柏崎刈羽原子力発電所における
標準応答スペクトルに基づく評価について

2021年9月22日
東京電力ホールディングス株式会社

前回会合（2021年7月9日 第4回会合）におけるコメント

4.5 統計的グリーン関数法による地震動評価 ②2007年新潟県中越沖地震

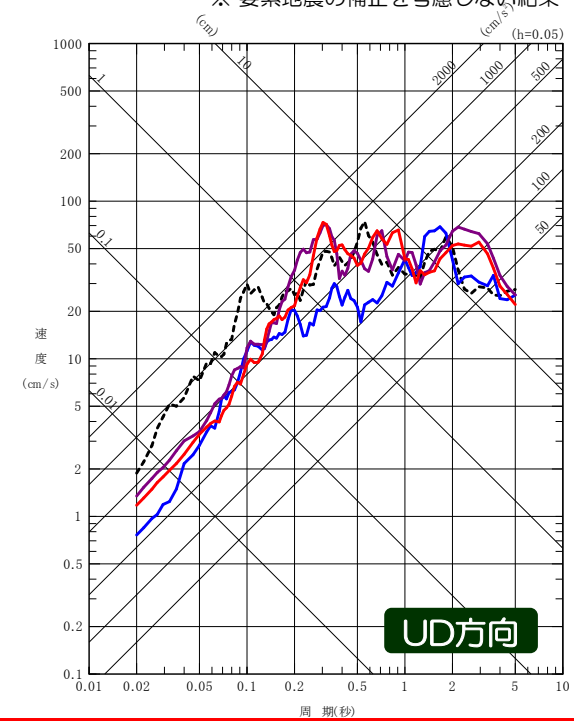
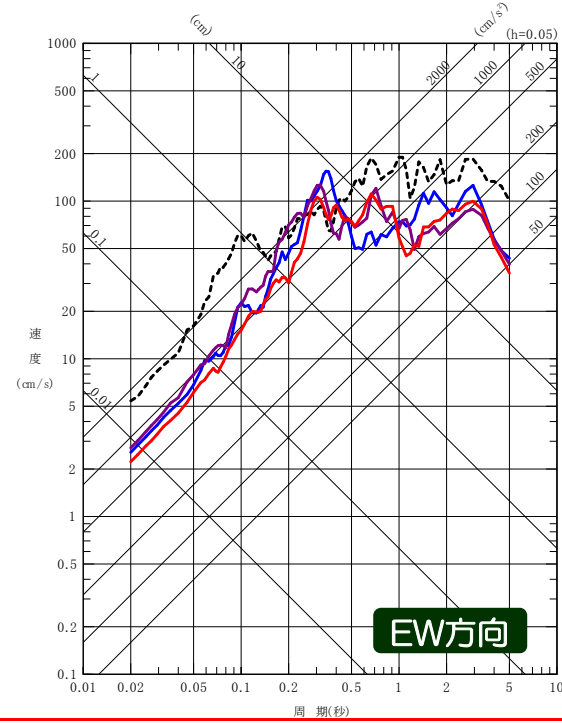
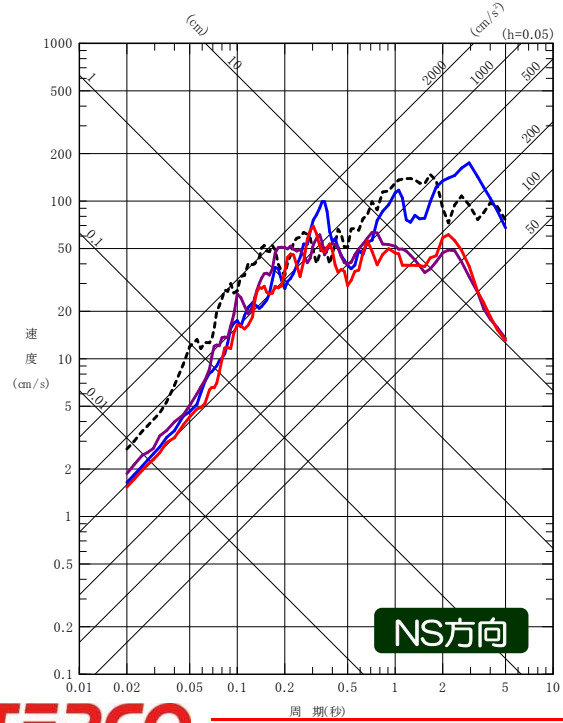
コメント
No.3,4,5

- 大深度モデルを用いた統計的グリーン関数法による評価結果は、要素地震の補正係数を考慮していない経験的グリーン関数法による評価結果とおおむね同程度の地震動レベルとなることを確認。
- 大深度モデルを用いた場合でも基準地震動の評価に用いた経験的グリーン関数法の妥当性を確認できること、また、大深度モデルの大深度地震観測点より深部が適切にモデル化できていることを確認。
- 大深度モデルとSGFモデルによる評価結果を比較すると、短周期側ではSGFモデルの方が大深度モデルをやや上回る地震動レベル、長周期側では両者は同程度の地震動レベルとなることを確認。なお、どちらのモデルも褶曲構造の影響は反映できておらず、観測記録の地震動レベルまでは表現できていない。

4.5 統計的グリーン関数法による地震動評価 ②2007年新潟県中越沖地震

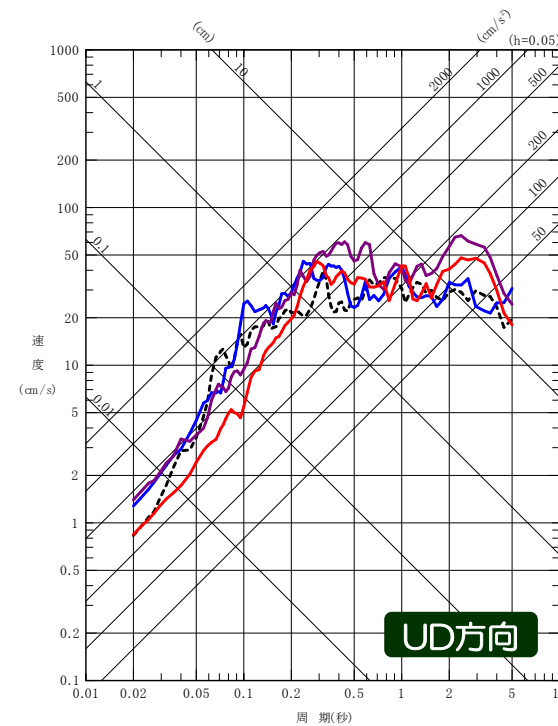
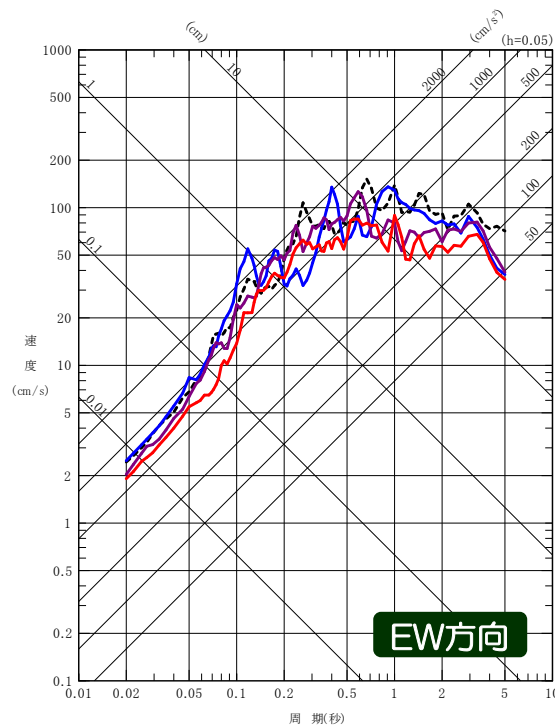
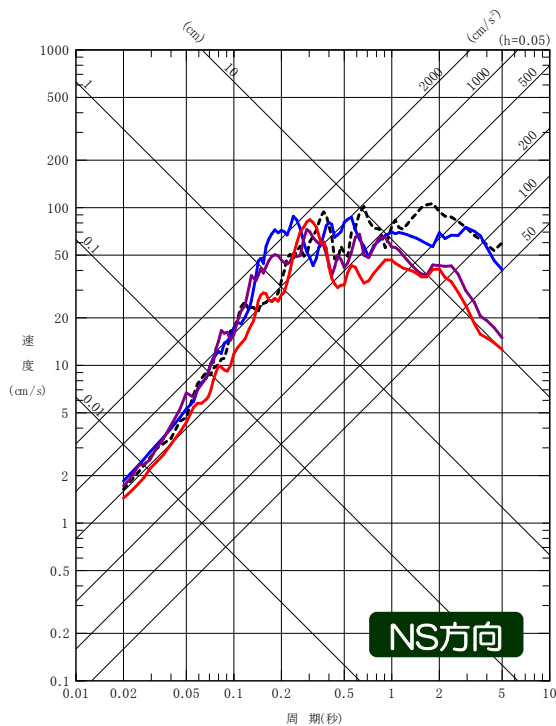
コメント
No.3,4,5

- 大深度モデルを用いた統計的グリーン関数法による評価結果は、観測記録及び経験的グリーン関数法による評価結果とおおむね同程度の地震動レベルとなることを確認。
- 大深度モデルを用いた場合でも基準地震動の評価に用いた経験的グリーン関数法の妥当性を確認できること、また、大深度モデルの大深度地震観測点より深部が適切にモデル化できていることを確認。
- 大深度モデルとSGFモデルによる評価結果を比較すると、短周期側ではSGFモデルの方が大深度モデルをやや上回る地震動レベル、長周期側では両者は同程度の地震動レベルとなることを確認。

No.1
2004/10/23 M6.8

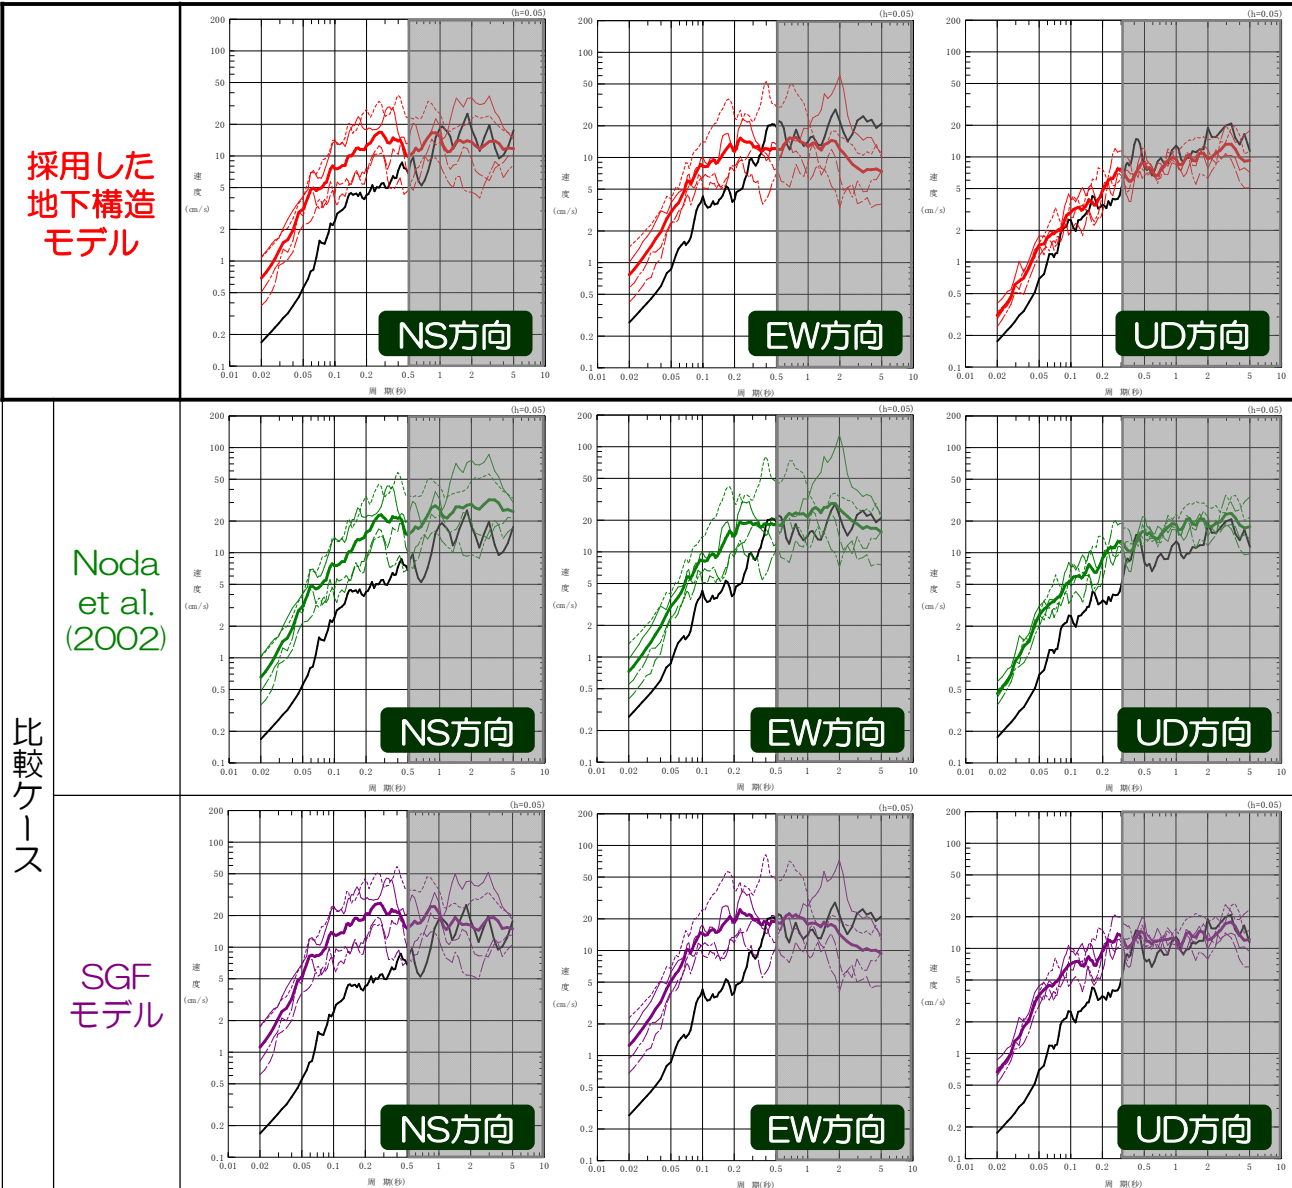
コメント
No.5,6

- 採用した地下構造モデルによる評価結果は、敷地で得られた観測記録の地震動レベルと整合していることを確認。
- Noda et al.(2002)の地盤増幅率を用いた評価結果についても、敷地で得られた観測記録の地震動レベルと整合していることを確認。
- SGFモデルを用いた評価結果は、敷地で得られた観測記録の地震動レベルとの乖離があり、短周期側で過大評価となる傾向が顕著であることを確認。

No.2
2004/10/25 M5.8

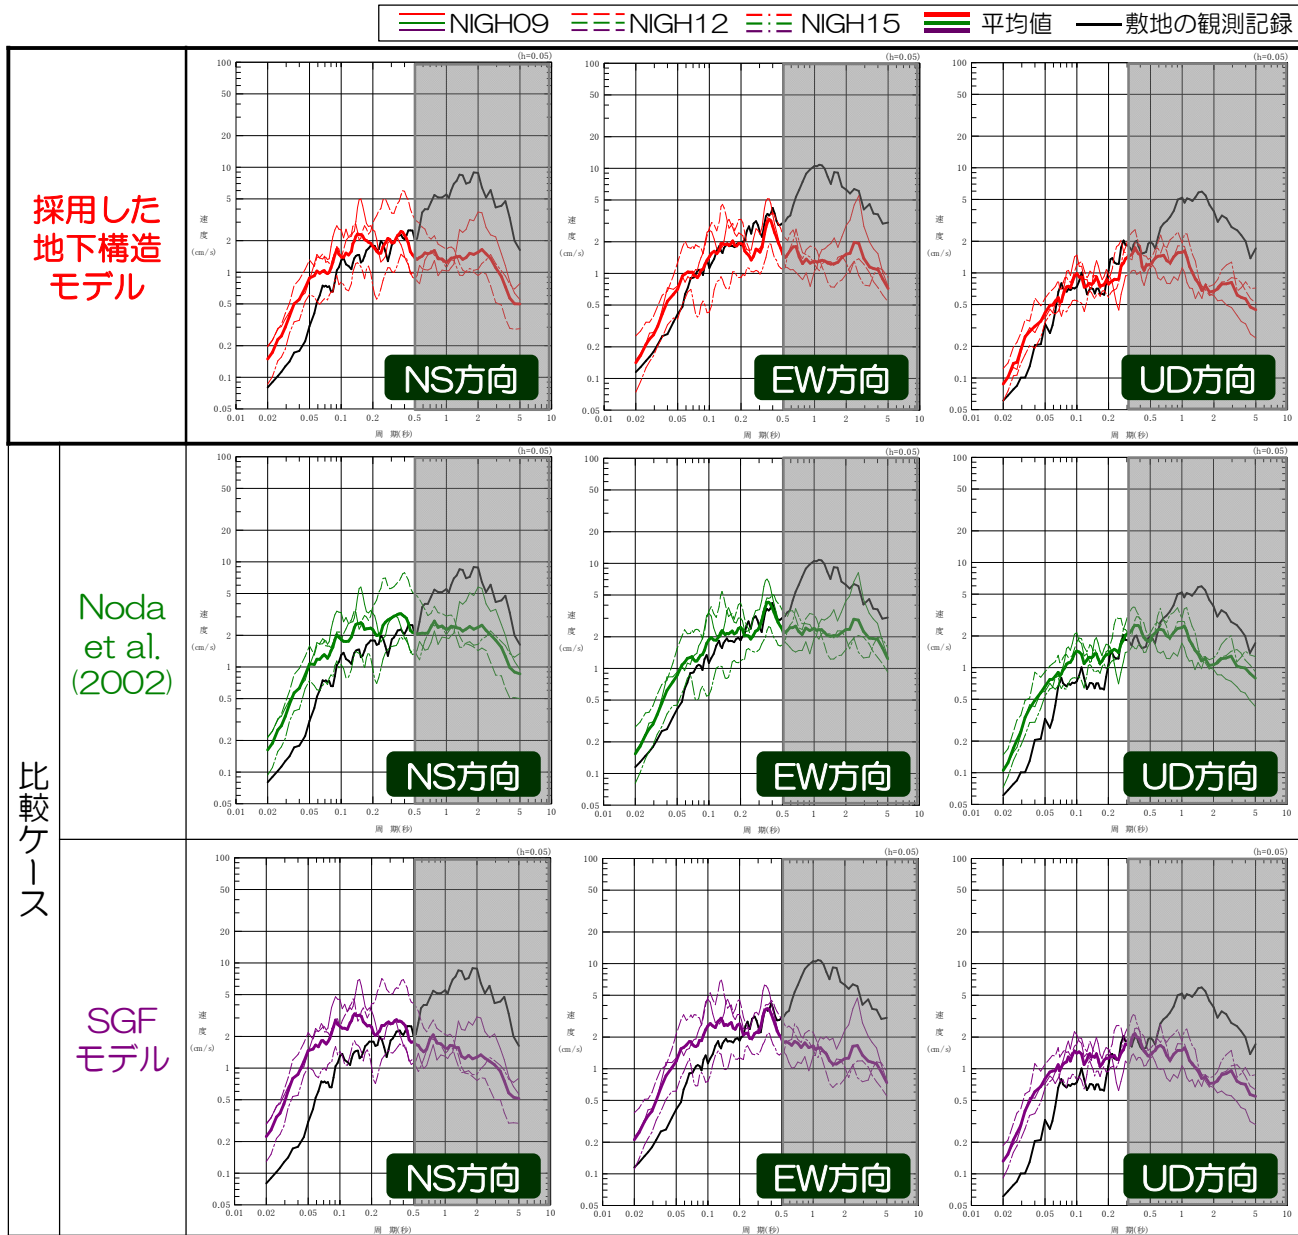
コメント
No.5,6

- 採用した地下構造モデルによる評価結果は、敷地で得られた観測記録の地震動レベルと整合していることを確認。
- Noda et al.(2002)の地盤増幅率を用いた評価結果についても、敷地で得られた観測記録の地震動レベルと整合していることを確認。
- SGFモデルを用いた評価結果は、敷地で得られた観測記録の地震動レベルとの乖離があり、短周期側で過大評価となる傾向が顕著であることを確認。

No.2
2004/10/25 M5.8

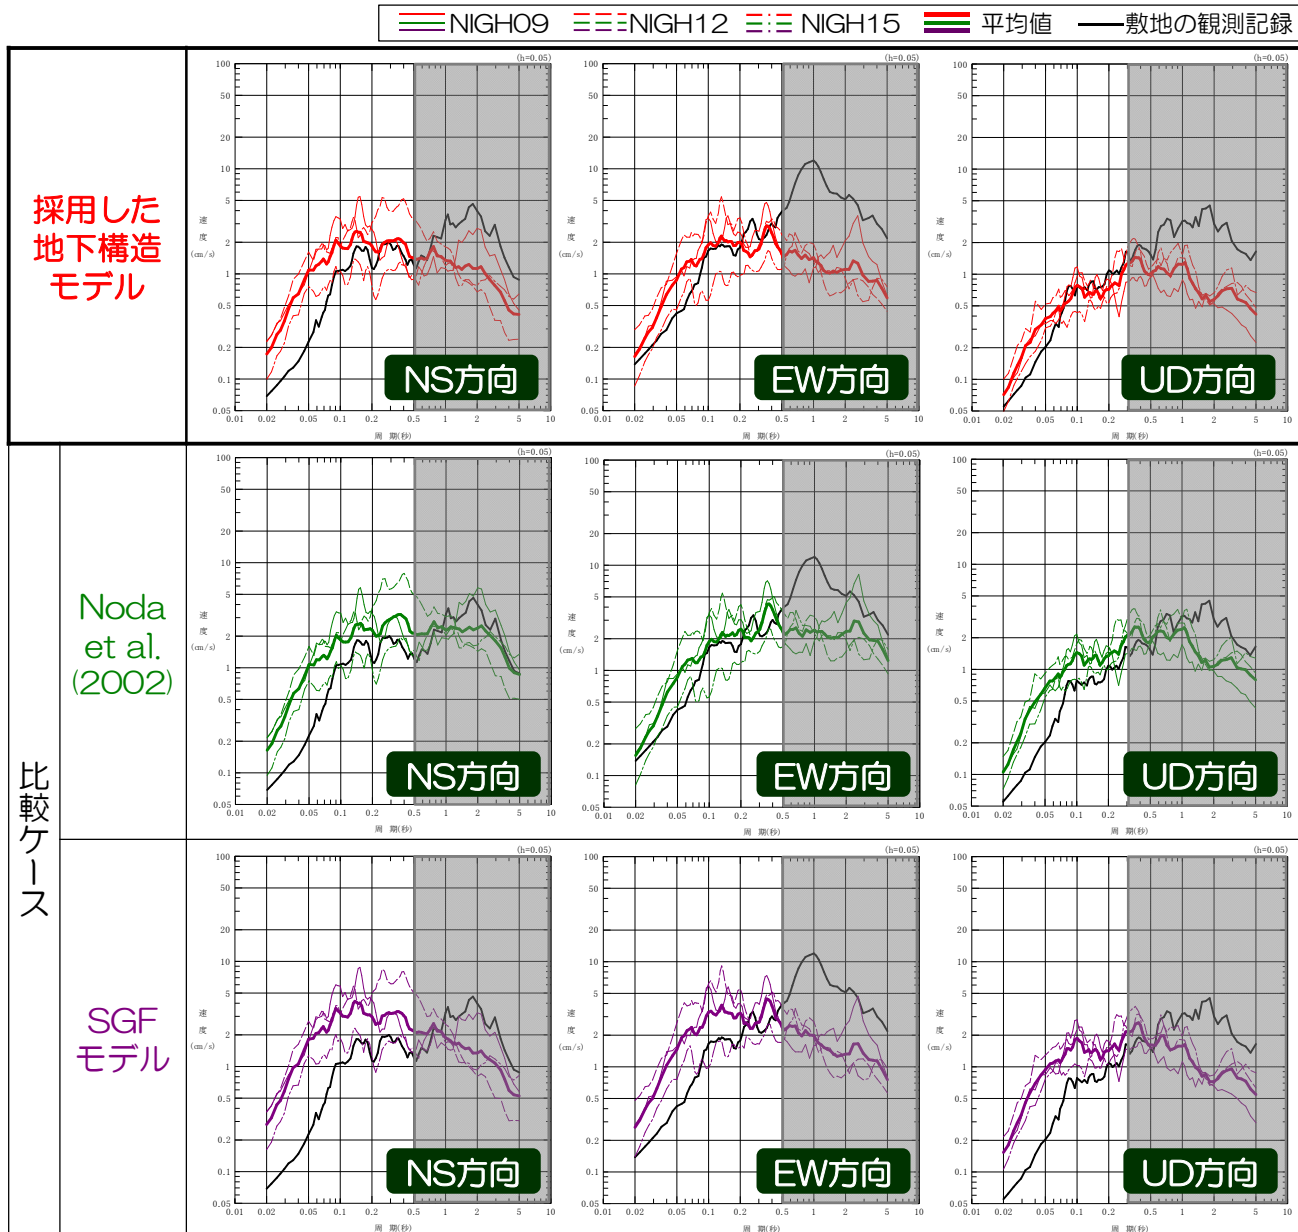
コメント
No.5,6

- 採用した地下構造モデルによる評価結果は、敷地で得られた観測記録の地震動レベルと整合していることを確認。
- Noda et al.(2002)の地盤増幅率を用いた評価結果についても、敷地で得られた観測記録の地震動レベルと整合していることを確認。
- SGFモデルを用いた評価結果は、敷地で得られた観測記録の地震動レベルとの乖離があり、短周期側で過大評価となる傾向が顕著であることを確認。

No.3
2004/10/27 M6.1

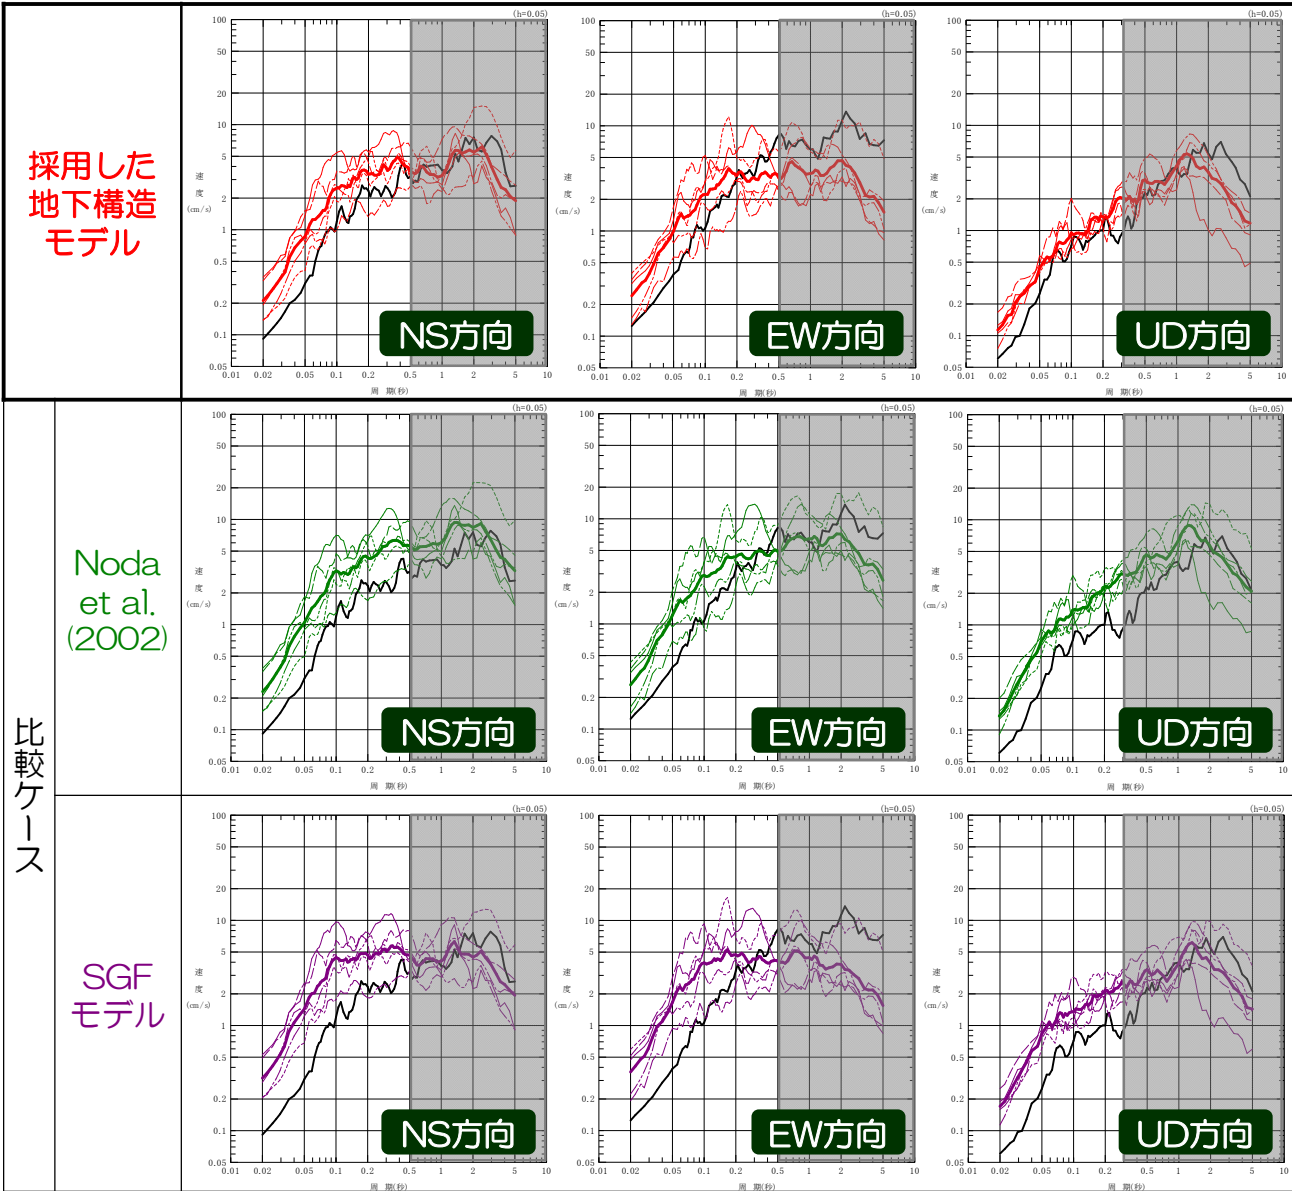
コメント
No.5,6

- 採用した地下構造モデルによる評価結果は、敷地で得られた観測記録の地震動レベルと整合していることを確認。
- Noda et al.(2002)の地盤増幅率を用いた評価結果についても、敷地で得られた観測記録の地震動レベルと整合していることを確認。
- SGFモデルを用いた評価結果は、敷地で得られた観測記録の地震動レベルとの乖離があり、短周期側で過大評価となる傾向が顕著であることを確認。

No.3
2004/10/27 M6.1

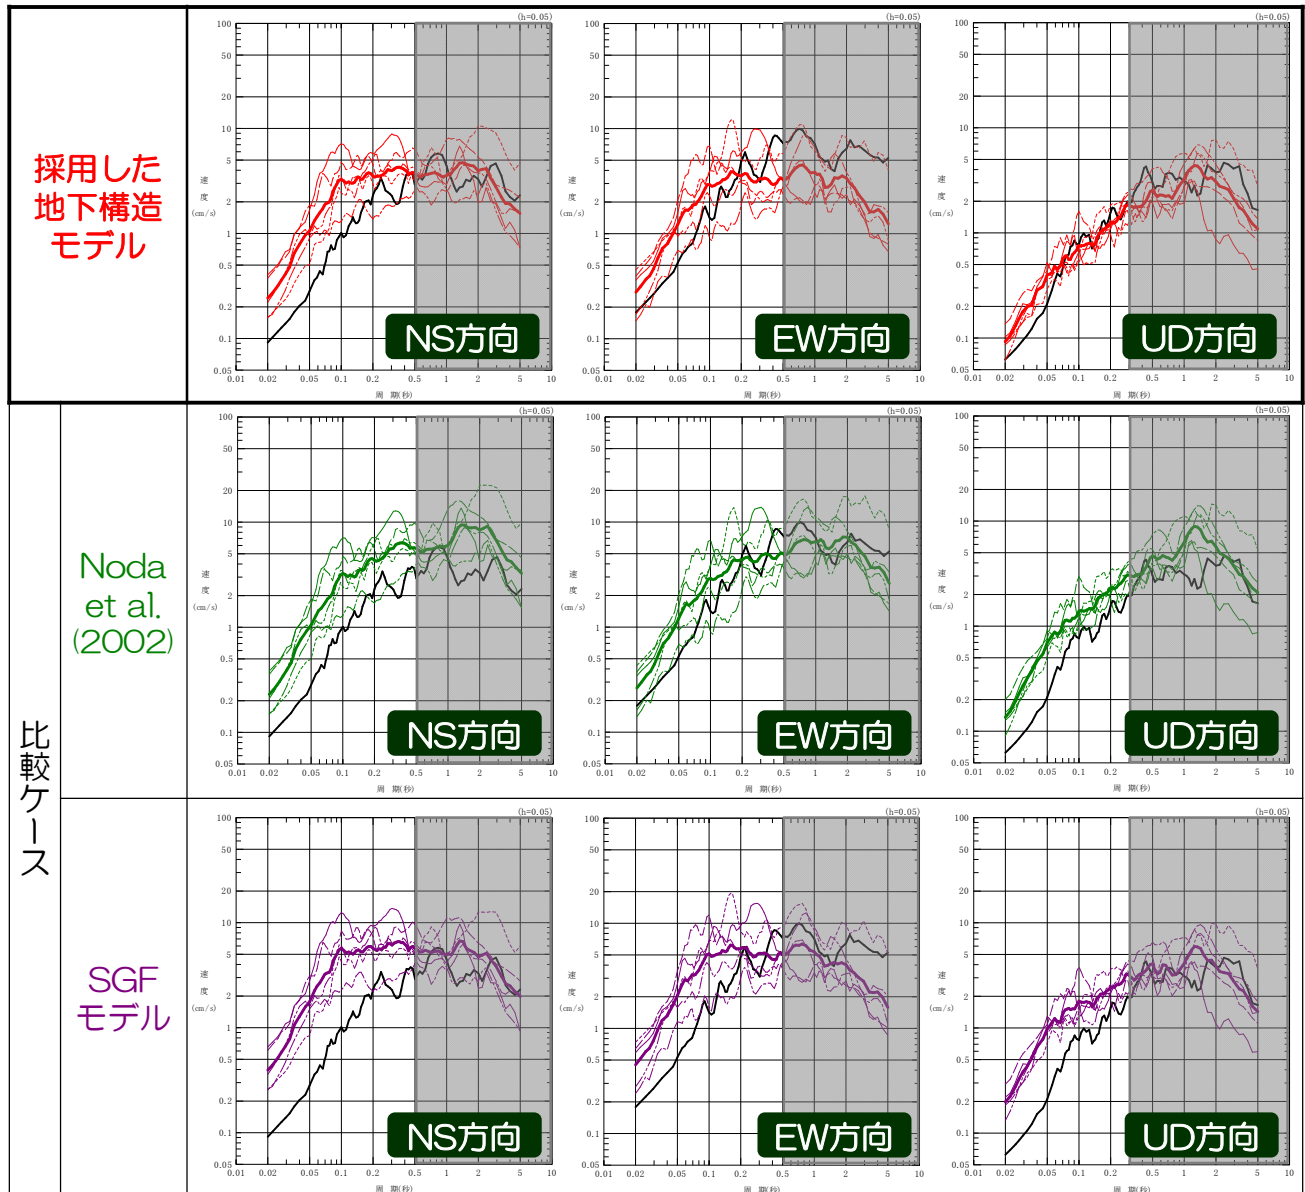
コメント
No.5,6

- 採用した地下構造モデルによる評価結果は、敷地で得られた観測記録の地震動レベルと整合していることを確認。
- Noda et al.(2002)の地盤増幅率を用いた評価結果についても、敷地で得られた観測記録の地震動レベルと整合していることを確認。
- SGFモデルを用いた評価結果は、敷地で得られた観測記録の地震動レベルとの乖離があり、短周期側で過大評価となる傾向が顕著であることを確認。
